GOVERNO DO DISTRITO FEDERAL
SECRETARIA DE ESTADO DE DESENVOLVIMENTO URBANO E HABITAÇÃO DO DISTRITO FEDERAL
 Central de Aprovação de Projetos
 Comissão de Irregularidades

Parecer SEI-GDF n.º 7/2023 - SEDUH/CAP/COVIR

Figura 1: Planta Baixa Pavimento Área Térrea

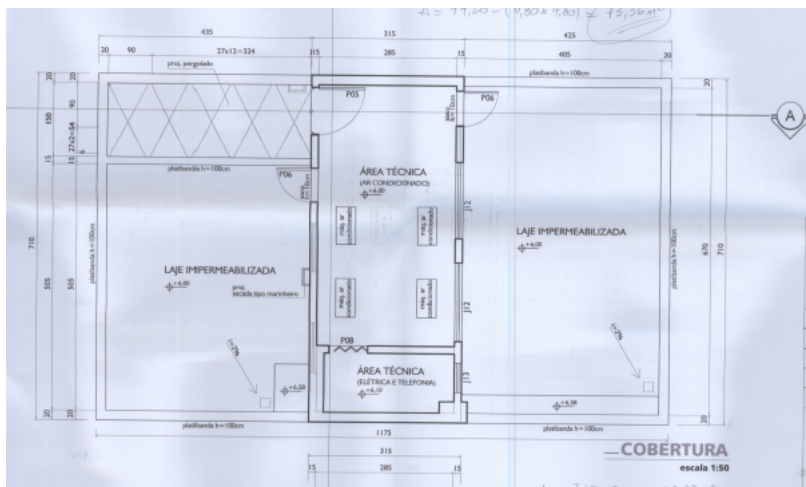
O projeto informa nas áreas técnicas tratarem-se de equipamentos para "ar condicionado", "elétrica e telefonia".

Nota-se que o compartimento caixa d'água fica em nível superior ao "áreas técnicas", seu acesso é exclusivo e feito a partir do pavimento das áreas técnicas, porém de forma independente destas.

Figura 2: Corte AA

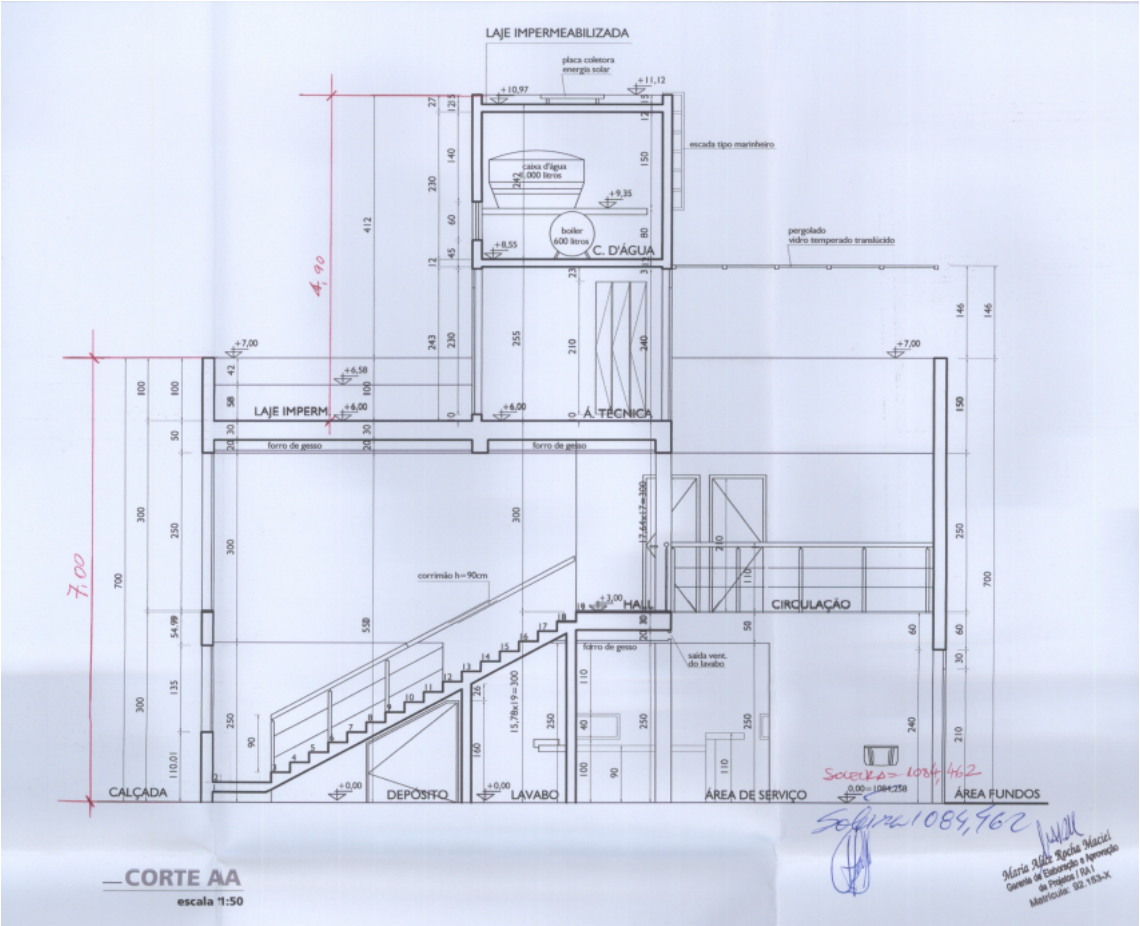
Importante observar que o texto da norma é explícito na exigência de "áreas internas descobertas" e que, conforme corte AA (ver figura 2), no projeto ora em debate a parede da fachada posterior é interrompida a uma distância de 1,46m da cobertura, permitindo a ventilação; porém, as vistorias realizadas para Habite-se foram feitas com base no projeto do alvará cancelado, que não apresenta tal abertura.

Figura 4: Corta AA com destaque para as diversas alturas.

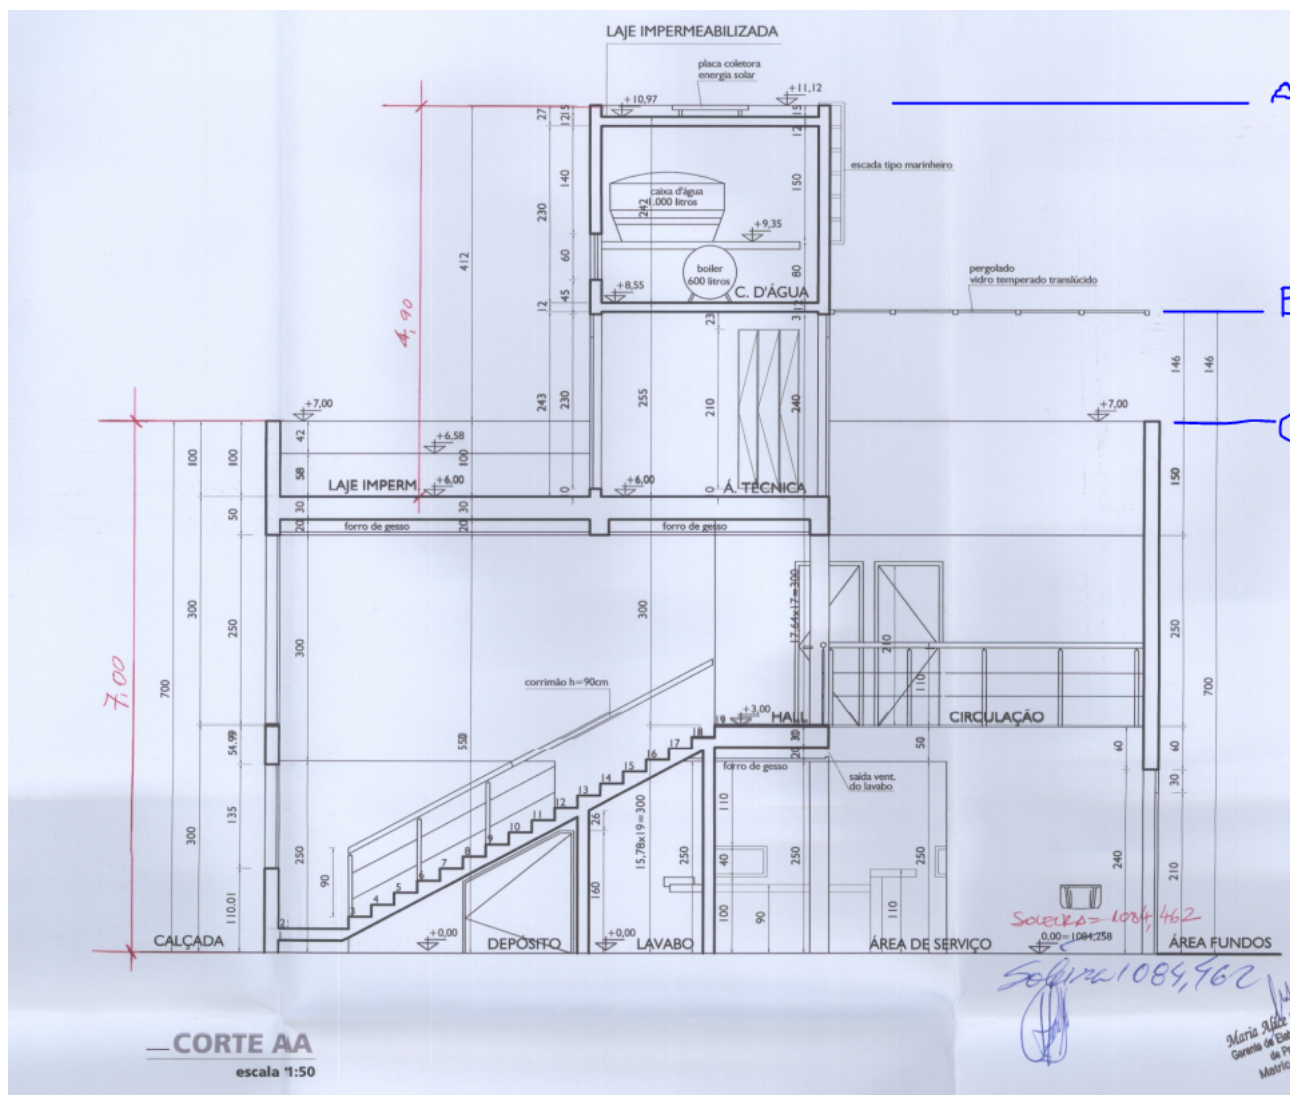
Não faz menção ao pergolado coberto, que seria o ponto mais alto da edificação, excetuado o volume da caixa d'água e com mesma altura do compartimento "área técnica". A figura 4 a seguir mostra em A - a altura da edificação incluída a caixa d'água (10,90m), em B - a altura do pergolado coberto (8,46m) e em C - a altura da platibanda (7m), considerada no recurso.

Sendo assim, tal como está no projeto, a altura da edificação em comento apresenta 8,46m, extrapolando o máximo permitido.

Além da altura da edificação extrapolada conforme esclarecido anteriormente, a altura do volume da caixa d'água excede o limite imposto pela norma: apresenta 4,90m ao mesmo tempo em que dista 4,35m e 4,25m das fachadas posterior e frontal, respectivamente.
